Detaljplan för

# Valnöten 6 och 14

Väster, Eskilstuna kommun

## Sammanställning av synpunkter från samråd (samrådsredogörelse)

### Redovisning av hur befintliga planer påverkas

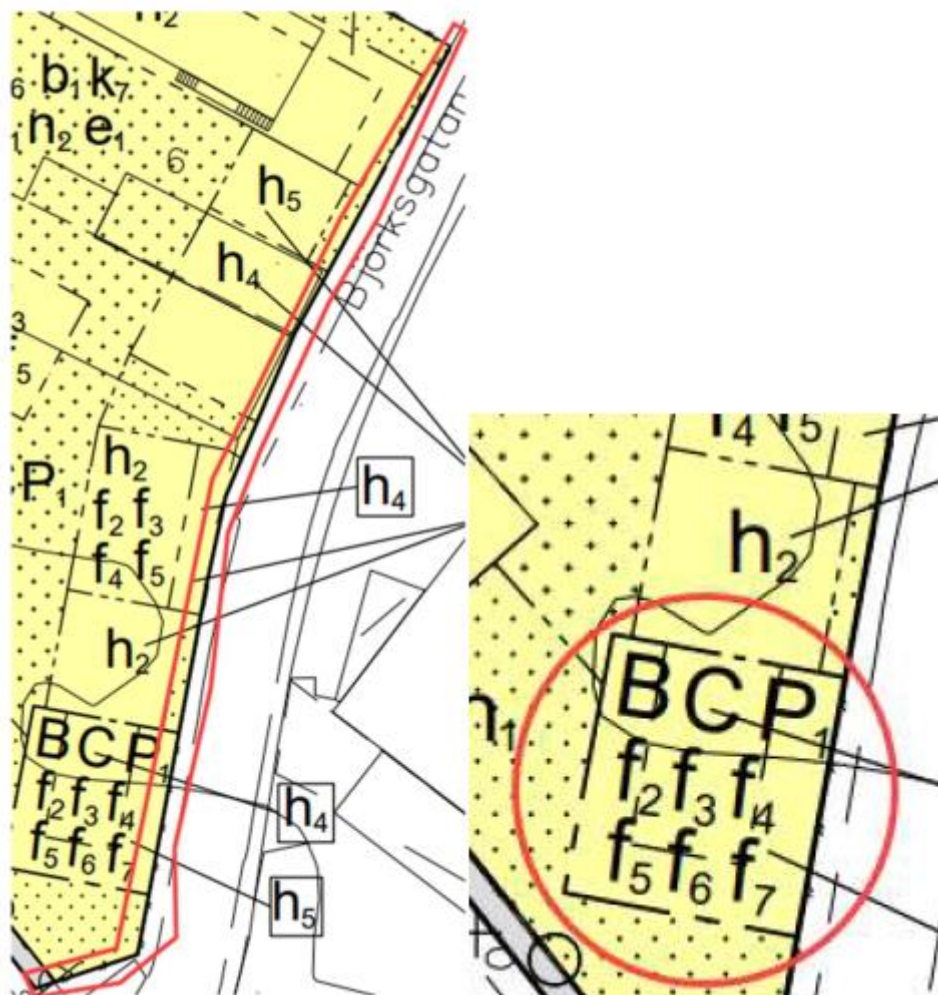
I planbeskrivningen finns på sidan 6 en redovisning av de befintliga detaljplaner som finns inom planområdet. För att underlätta förståelsen för de som inte är insatta i hur systemet med detaljplaner fungerar bör det även framgå vad som sker med gällande detaljplaner som berörs av planarbetet. För en befintlig detaljplan där endast en del av området berörs av ett planförslag kan detta till exempel beskrivas genom en text i stil med "Om föreslagen detaljplan antas och får laga kraft upphör tidigare detaljplaner att gälla inom planområdet, men fortsätter att gälla som tidigare utanför det nu aktuella planområdet.", liknande det som skrivits om upphävande om tomtindelning på sida 52.

Glöm inte att kontrollera så att gällande planer fortfarande går att genomföra efter att den aktuella planen fått laga kraft.

*Påverkan på nu gällande detaljplan införs i planbeskrivningen. Grundkartan har uppdaterats av kommunen. Kommunen ska som huvudregel vara huvudman för allmän plats. Kommunalt huvudmannaskap regleras inte med någon planbestämmelse i detaljplanen, däremot ska det anges i*
